# AVALUACIÓ AMBIENTAL DEL POUM DE PALAFRUGELL (BAIX EMPORDÀ)

**-ADDENDA-**

Manlleu, març del 2006

# **ADDENDA A L'AVAUACIÓ AMBIENTAL DEL POUM DE PALAFRUGELL**

- **Modificació de límits del SUD 1.9 Coll de la Morena 2 (antic SUD 1.10)**

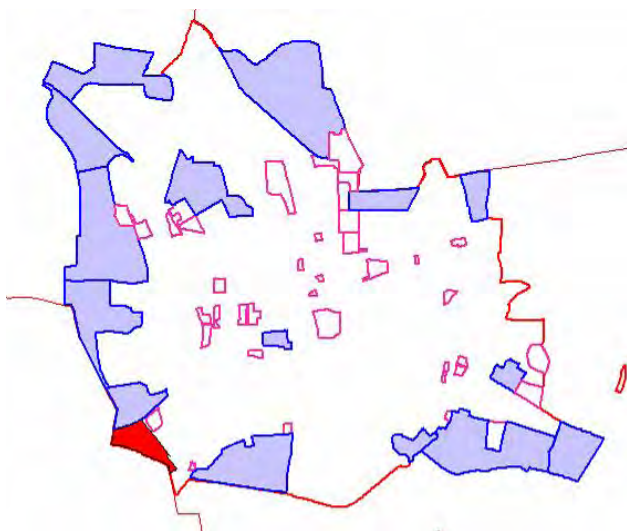
Es redueix la superfície del sector en 2,6 Ha, fent retrocedir el seu límit occidental i eliminant l'edificació a l'altra banda de la futura ronda oest, on s'hi concentra una gran àrea de zona verda.

Aquesta modificació dels límits del sector manté, de fet, el límit de la ciutat a l'altra banda de la futura via de circumval·lació, ja que, com s'ha dit, a l'altra banda d'aquesta es qualifica tot el sòl com a lliure, la qual cosa hauria de permetre incrementar la superfície de la pineda actual i crear així una barrera verda entre la ciutat i el no urbanitzable, enlloc de limitar aquesta funció a la ronda.

En definitiva, aquest retrocés de la línia urbanitzable allibera més d'una hectàrea de pinedes de pi blanc que, tanmateix, l'aprovació inicial qualificava com a espai lliure. En canvi sí que es recuperen les 1,4 ha de camps de conreu situats més al nord, on en l'aprovació inicial s'hi preveia edificar. Així mateix, el sol desclassificat conté gairebé un 19% de terrenys amb pendent superior al 20%.

Es proposa que, com a mesura compensatòria, donat que la proposta actual continua significat la urbanització de 1,2 Ha de pineda, en els camps que passen a ser classificats com a espai lliure s'hi realitzi una plantació de pins que doni continuïtat a la taca ja existent.

- **Modificació dels límits del SUD 1.6 - Bruguerol (antic SUD 1.16 i SUD 1.15)**

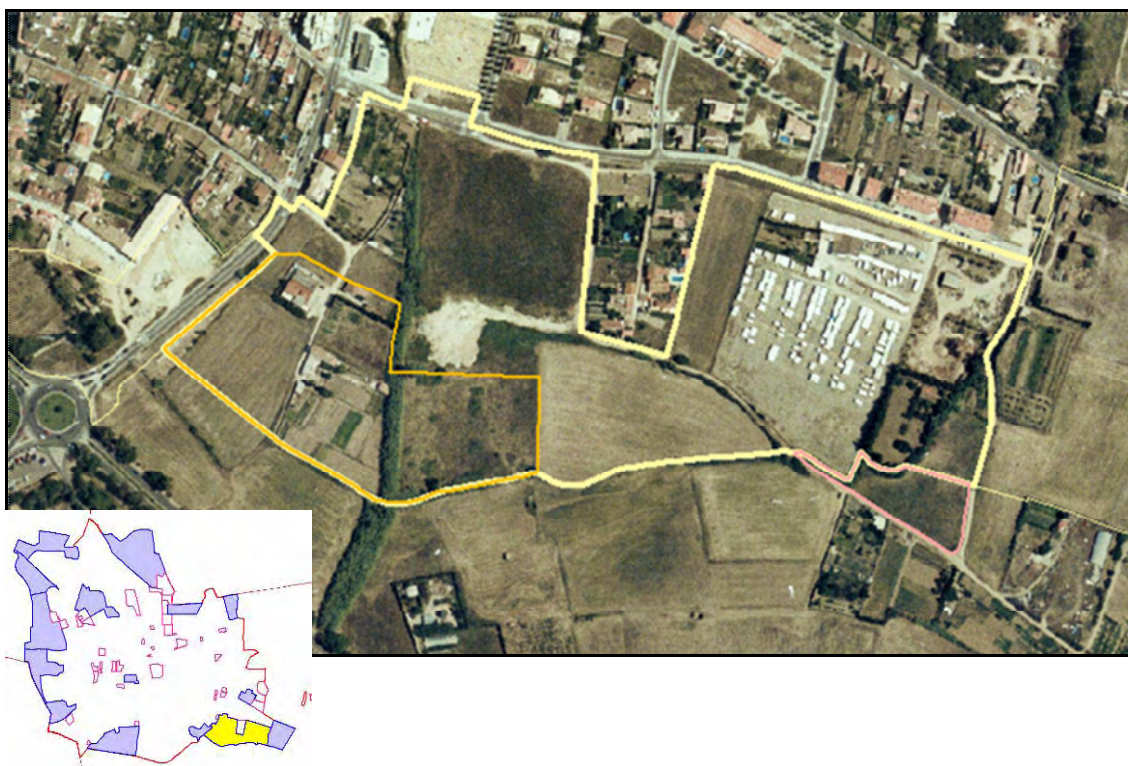
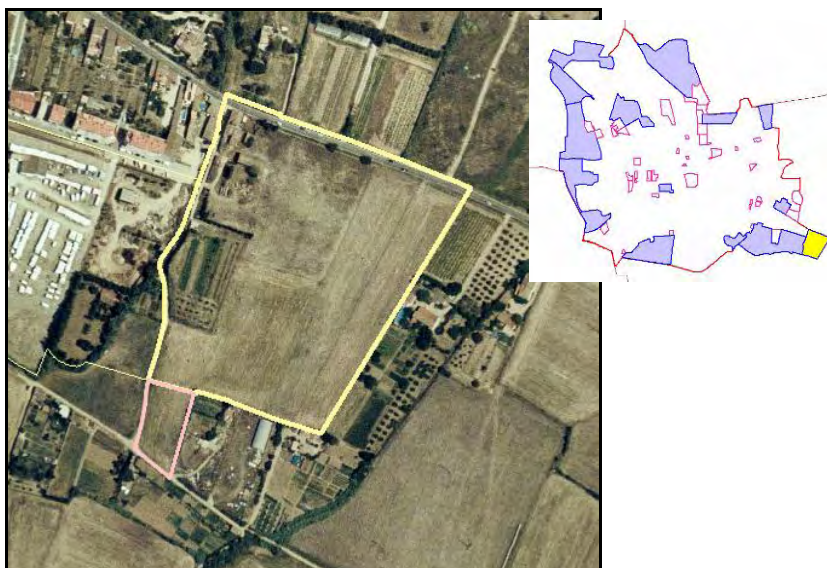
Aquest sector, anomenat Creu Roquinyola, amplia els seus límits pel sud-oest en 2,8 Ha addicionals (aquests canvis s'assenyalen en taronja en la imatge següent). Per contra es desclassifica una petita àrea de sòl (0,4 Ha) en l'extrem sud-est del sector (delimitada en color rosat). La conseqüència de tot plegat és que s'incrementa la superfície total del sector en prop de 2,5 Ha respecte de l'aprovació inicial.

En qualsevol cas, l'hàbitat dominant és el de conreus de secà, no en va tot l'àmbit està afectat per la delimitació dels sòls d'interès agrícola segons l'estudi del DPTOP. Tot i així, també hi trobem àrees de matollar, sòls nus urbans, zones d'emmagatzematge i coberts i barraques. Aquest és el cas de la nova àrea cap a on s'amplia el sector, on hi predominen els conreus però també i trobem dues edificacions aïllades.

Una altra conseqüència d'aquesta ampliació és que un nou tram de la riera de Vilaseca queda envoltat per sòls classificats com a urbanitzables. Tot i així, la proposta actual, a diferència de la inicial, preveu la seva classificació com a espai lliure de protecció hidràulica, malgrat que aquesta franja es limita a una amplada total de 6 metres.

Quelcom similar succeeix amb la riera de la Tortuga, que voreja l'àmbit pel sud fins a desembocar en la riera de Vilaseca. En aquest cas, la nova proposta d'ordenació només contempla la seva integració dintre d'un espai lliure en un tram concret, mentre que el tram final queda dintre d'una àrea qualificada com a equipament esportiu, i per tant s'haurà de tenir especial cura en la ordenació de detall per tal de minimitzar l'impacte.

S'ha de dir que la protecció de les rieres en aquest punt resulta especialment rellevant tenint en compte que es troba en una zona d'especial risc d'inundacions (inclosa l'ampliació del sector pel sud-oest).

- **Correcció de límits del SUD 1.7 Bruguerol/Casal (Antic SUD 1.18)**

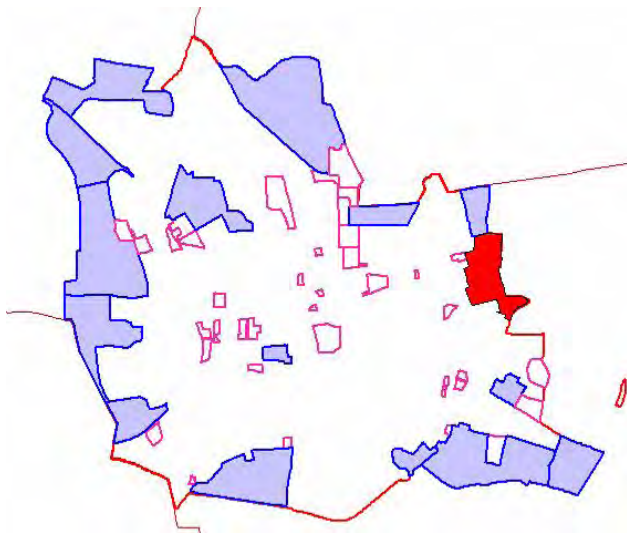
El sector SUD 1.7 de la proposta actual redueix la seva superfície urbanitzable en 2.400 m<sup>2</sup> pel seu extrem S-O, en concordància amb la desclassificació comentada en el punt anterior (SUD 1.6).

Es tracta d'un sector molt planer de 2,39 Ha de forma quadrangular ocupat bàsicament per conreus herbacis extensius de secà, i per tant no es troba afectat per cap tipus d'hàbitat d'interès comunitari. En canvi sí que es considera la totalitat de la parcel·la com

- **Classificació del SUD 1.2 de l'aprovació inicial com a sòl urbà**

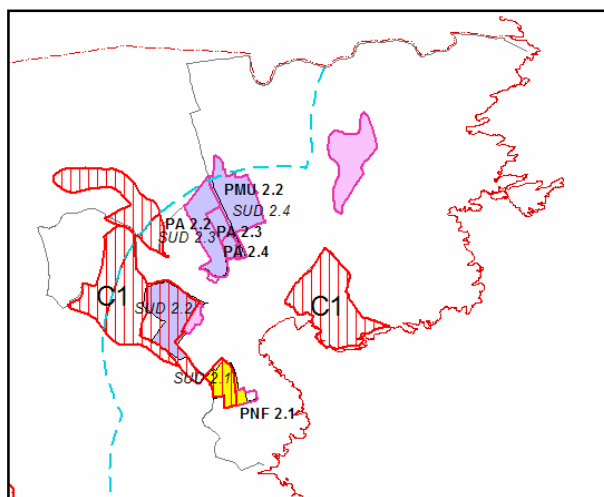
El sector de sòl urbanitzable SUD 1.2 contemplat en l'aprovació inicial com a sòl urbanitzable ja es trobava en una fase de tramitació molt avançada en el moment de l'aprovació inicial -donat que es tractava d'un sector ja contemplat en el pla vigent (Pa 1.13). Així, en la proposta actual es contempla directament com a sòl urbà, sense que s'hi prevegi cap tipus d'instrument de gestió urbanística (PA, PMU, PNF).

fase de transformació, la seva classificació com a sòl urbà no representa un impacte ambiental significatiu, sinó que simplement dona cobriment legal a una situació de fet ja consolidada en el planejament vigent.

- **Desclassificació del SUD 2.2 (Puig Gruí I) de l'aprovació inicial**

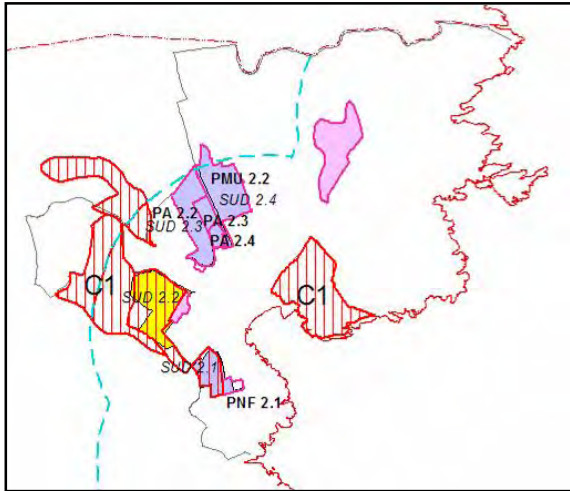
Degut a l'aprovació definitiva del PDUSC i de la seva ampliació es desclassifica bona part del sector de sòl urbanitzable Puig i Gruí I que en l'aprovació inicial es contemplava com a sòl urbanitzable (Pa 2.2 en el planejament vigent).

El PDUSC especifica que el planejament urbanístic general haurà de classificar l'àmbit com a SNU Costaner 1, clau NU-C1, sense perjudici de mantenir la reserva del nou vial de connexió previst pel planejament general.

De nou, el fet de trobar-se influenciat per zones PEIN que protegeixen l'àmbit de les muntanyes de Begur ha estat determinant per a la seva desclassificació. Així mateix, la seva sostracció del procés urbanitzador permetrà conservar zones de bosc mixt d'alzines i pins, d'alt valor natural. Així mateix, segons la cartografia d'hàbitats

- **Classificació dels SUD 2.3 i 2.4 de l'aprovació inicial com a sòl urbà**

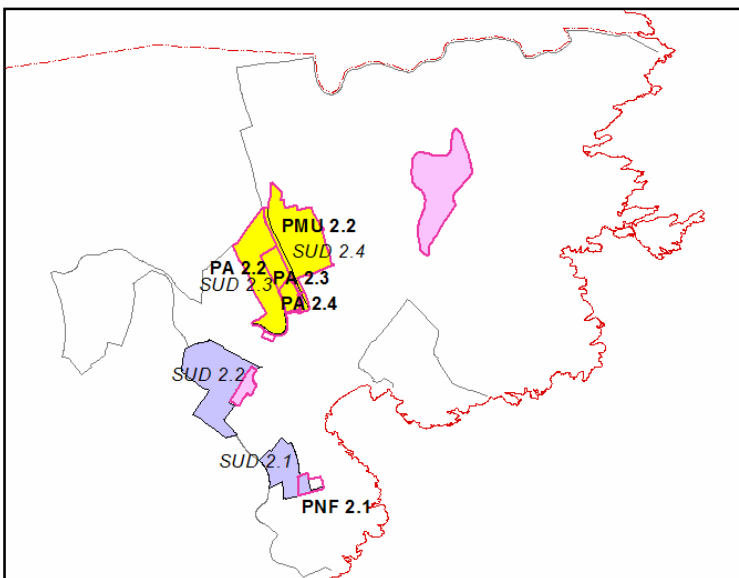
Aquests dos sectors situats a la Riera del Mas Llor, que el PGOU de 1983 ja considerava com a urbanitzables i es mantenien així en l'aprovació inicial, en la proposta actual passen a ser sòls urbans afectats per Plans d'actuació o plans de millora urbana (concretament els àmbits codificats com a PA 2.2, PA 2.3 i PA 2.4, i PMU 2.2) amb

Així doncs, en aquests àmbits no es planteja cap canvi significatiu en la seva delimitació, únicament en la seva classificació i gestió urbanística, pel que les consideracions ambientals que es feien en l'informe ambiental de l'aprovació inicial continuen essent vàlides.

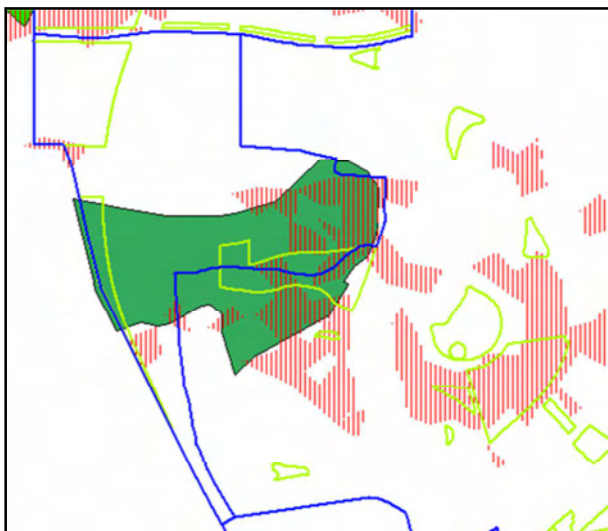
En el cas del sector **SUD 4.1a**, l'ordenació proposada pel POUM hi preveu la localització d'habitatges unifamiliars, per aquesta raó una mesura correctora passaria per la distribució de les parcel·les i de les edificacions dintre de les mateixes de forma que les zones lliures es concentrassin en les parts de major pendent. Així mateix, s'hauria de limitar la impermeabilització d'aquests espais no edificats per tal de reduir l'escorrentia superficial. Finalment, en la disposició de les parcel·les i dels vials s'hauran de buscar sempre el perfil més paral·lel a les corbes de nivell per tal d'evitar els pendents pronunciats.

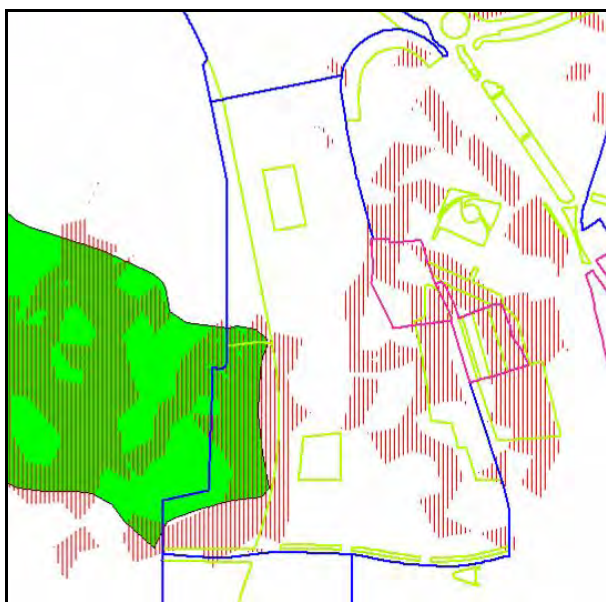
En el **SUD 1.8**, donat que l'àrea boscosa existent en terrenys superiors al 20% representa

una de les poques penetracions de les pinedes circumdants cap a dintre del nucli de Palafrugell, s'hauria de tendir a concentrar-hi les cessions d'espai lliure en aquesta zona per tal de conservar-ne la màxima superfície a l'hora que s'hauria de realitzar un projecte de restauració. En qualsevol cas, les parcel·les (aquí es preveuen unifamiliar aïllades) que quedin en contacte amb aquesta zona verda hauran de concentrar la major superfície de parcel·la lliure en contacte directe amb aquesta zona verda, sense que hi pugui haver un vial d'entitat entre aquestes i la pineda.
